Presentazione di Osservazioni alle integrazioni relative alla procedura di:

Valutazione di Impatto Ambientale (VIA) – *art.24 co. 3 D. Lgs. 152/2006 e s.m.i.*

Codice procedura/ID 9796 – Impianto Eolico "Poggio Tre Vescovi " per la produzione di energia da fonte rinnovabile mediante l'installazione di n. 11 aerogeneratori in Alta Valmarecchia nel comune di Badia Tedalda (AR).

La scrivente associazione Altura il 7 giugno 2023 ha già prodotto e trasmesso ai destinatari di competenza un primo documento di osservazioni relativamente al progetto eolico in oggetto. Ora, in risposta al documento integrativo IV.BIO.R.02.a del 26.02.2024 ed emesso dalla società Badia Tedalda Eolico srl, si ritiene indispensabile contestare alcune sue parti rimarcando nuovamente alcuni aspetti fortemente critici del progetto.

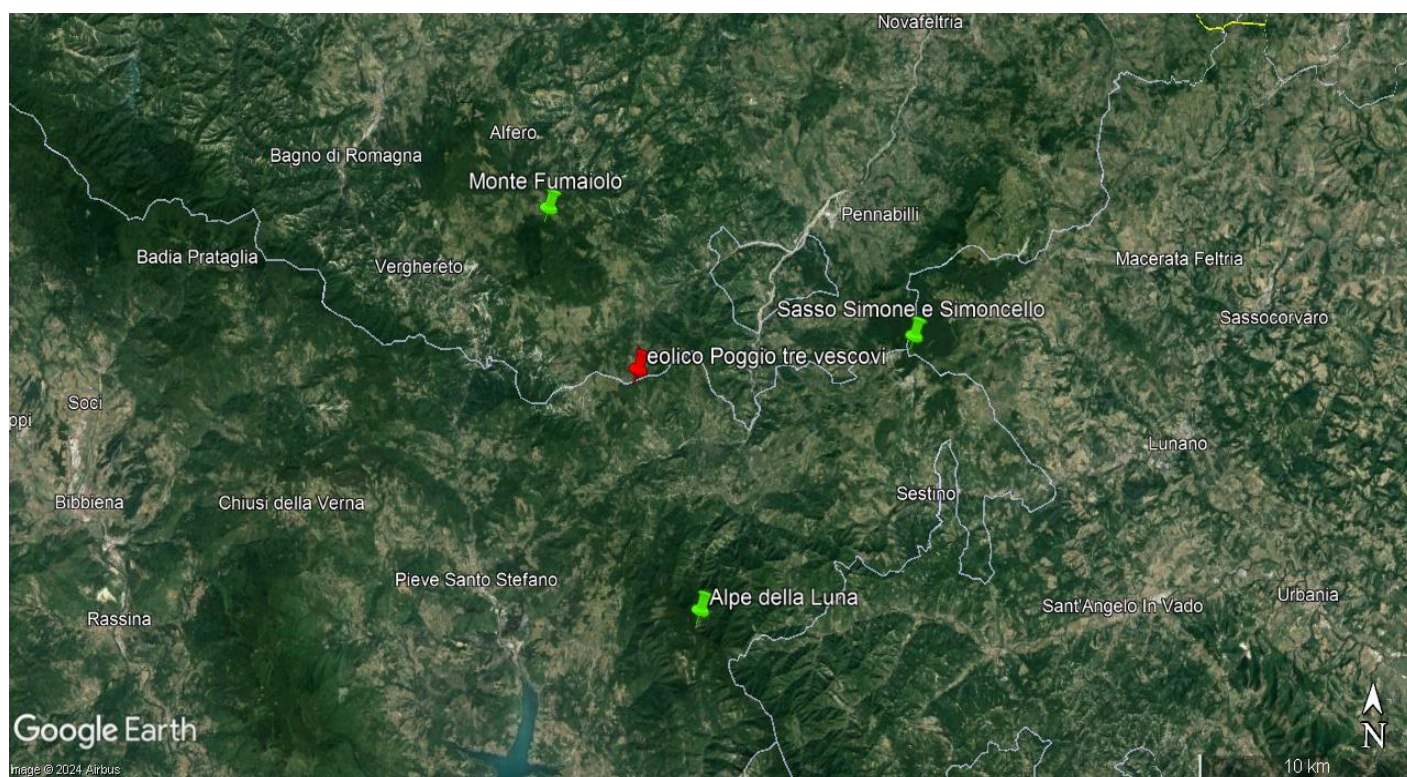
- Osservazione 1): “pag 17 Avifauna: monitoraggi integrativi dell'agosto 2023”

Testo: Come già evidenziato nel documento Osservazioni di Altura del 7 giugno 2023 la posizione detta ‘La Montagna’ e destinata alle osservazioni ornitologiche, soprattutto di rapaci diurni, risulta inappropriata in quanto troppo vicina al crinale oggetto di monitoraggio e dove è previsto l'impianto eolico (~250 m dall'ubicazione della quarta torre!). A tale distanza difficilmente si osserva un'aquila reale adulta in caccia su un crinale e questo per la nota diffidenza della specie verso l'uomo. Le osservazioni di individui giovani (pag. 44) avvenute in agosto 2023 si spiegano con la maggiore confidenza di essi nei confronti dell'uomo. Una corretta distanza di osservazione per un ornitologo che osserva un crinale in attesa di un eventuale passaggio di un'aquila reale riproduttiva in attività trofica non è inferiore al chilometro (Borlenghi, 2011 e 2022).
